ІНКЛЮЗИВНІСТЬ БУДІВЕЛЬ І СПОРУД
Основні положення

ДБН В.2.2-40:2018

Зміна № 1

Зміна № 1 ДБН В.2.2-40:2018
Будинки і споруди
ІНКЛЮЗИВНІСТЬ БУДІВЕЛЬ І СПОРУД.
Основні положення

Рисунок 4 - Приклади кріплення поручня до бокової стіни".

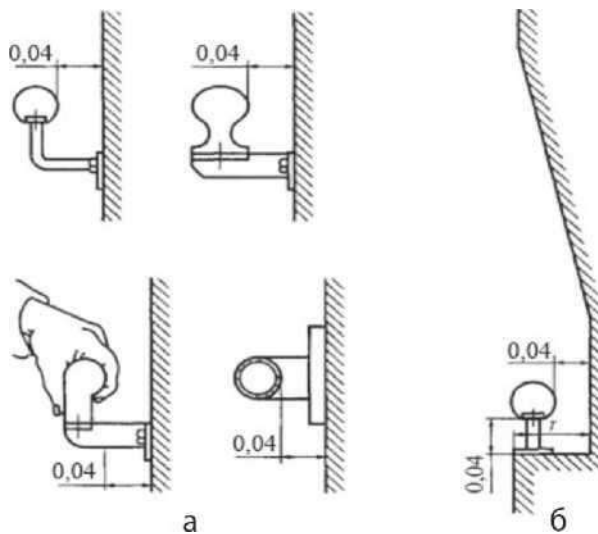
Рисунок 4 *Замінити новим рисунком:*

У другому абзаці виключити перше речення. Друге речення надати у новій редакції: "Відстань від бічної стіни повинна бути не менше ніж 0,04 м в місцях кріплення поручня, діаметр труби поручня 0,035-0,045 м (рисунок 4)".

"а - відстань між опорним пристроєм і найближчим елементом обладнання; б - опорні пристрої розташовані в ніші

Рисунок 12 - Індивідуальні підйомники (похилі). *Надати рисунок у новій редакції.*

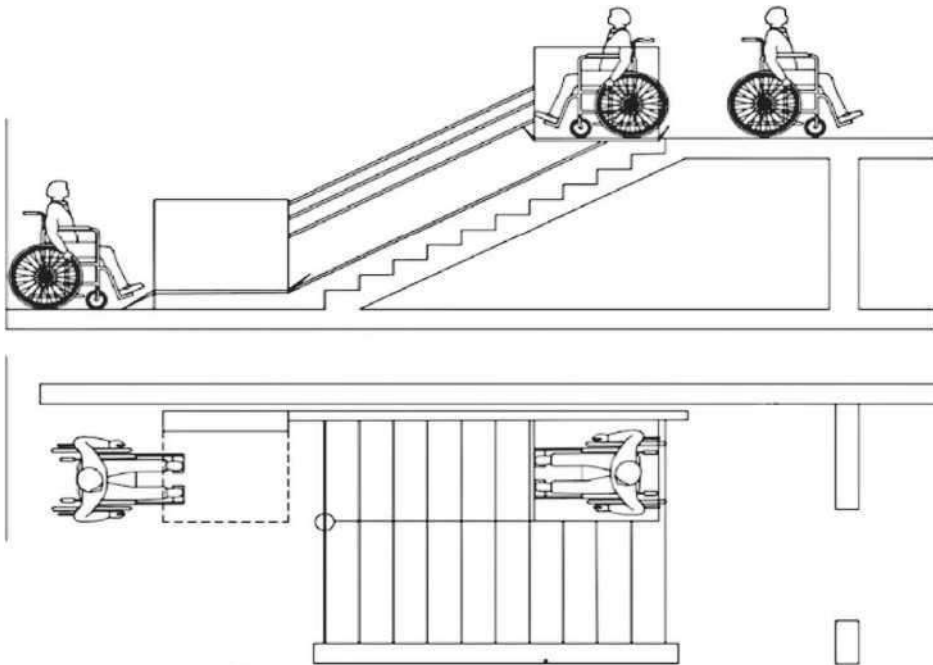
Улаштування вертикальних підйомників слід передбачати відповідно до вимог безпеки ДСТУ EN81-41 (рисунки 11-12)".

Рисунок 15 - Планувальні рішення кухонь у квартирах для осіб з інвалідністю на кріслах колісних

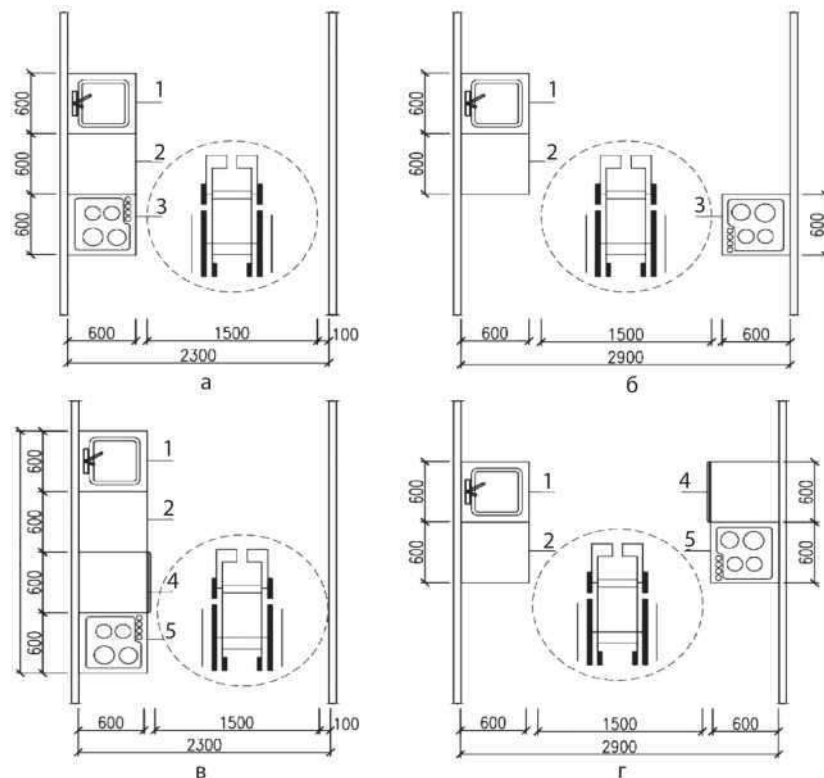
"При новому будівництві допускається оснащувати кухні в квартирах для осіб з інвалідністю електроплитами з урахуванням вимог ДБН В.2.5-23 (рисунки 15-16)".

Рисунок 19 - Приклад планувальної організації та обладнання приміщень закладів загальної середньої освіти з інклюзивним навчанням

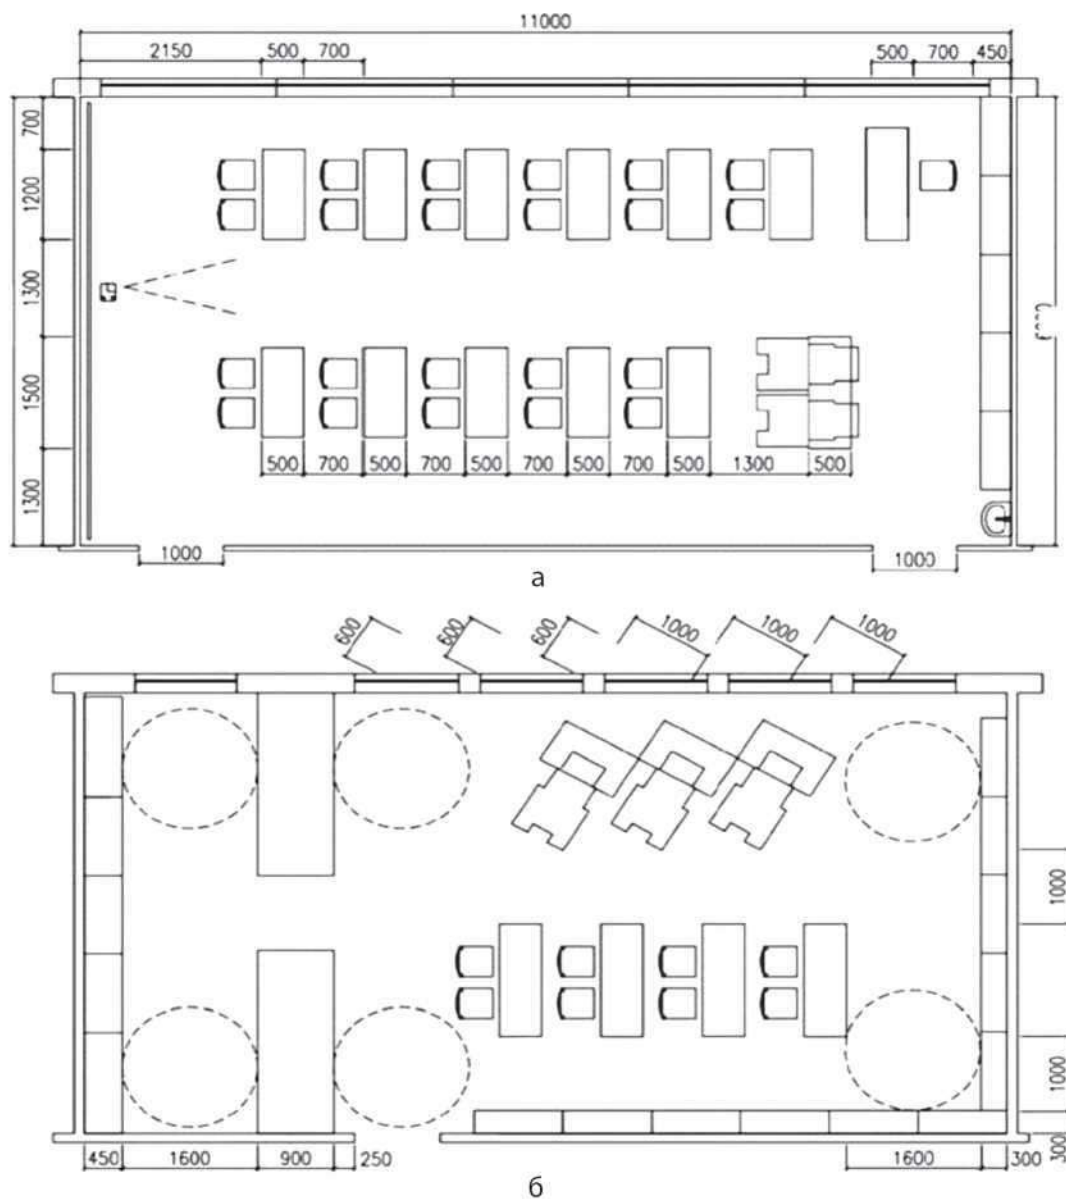
Змінити зображення рисунку 19

а - клас, навчальний кабінет; б - читальний зал бібліотеки

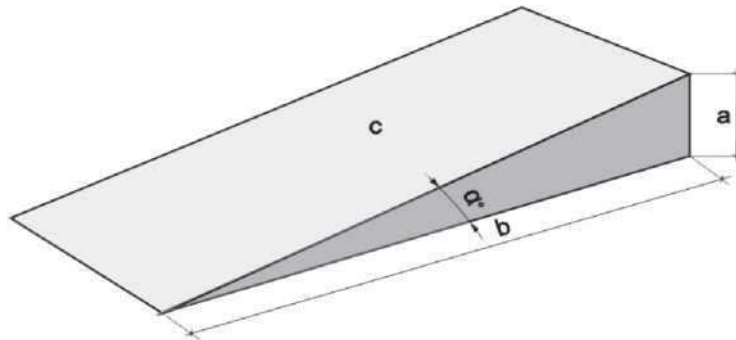
Доповнити ДБН додатком Д такого змісту:

Примітка 1. Ухил пандуса не повинен перевищувати максимальні значення, викладені у таблиці.

Примітка 2. Пандус з ухилом менше ніж 1:20 (5,0 %) не потребує проміжних площадок.

Примітка 3. Пандус з ухилом більше ніж 1:12 (8,0 %) використовувати не допускається.

СХЕМА ОБЛАШТУВАННЯ ДВЕРНОГО ПРОРІЗУ

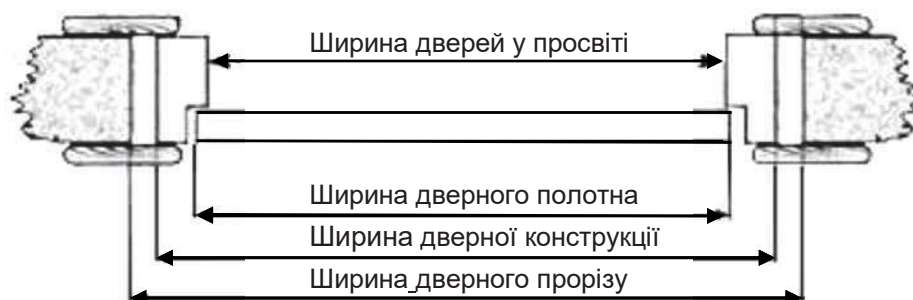
Доповнити ДБН додатком Е такого змісту:

ДОДАТОК Е (рекомендований)
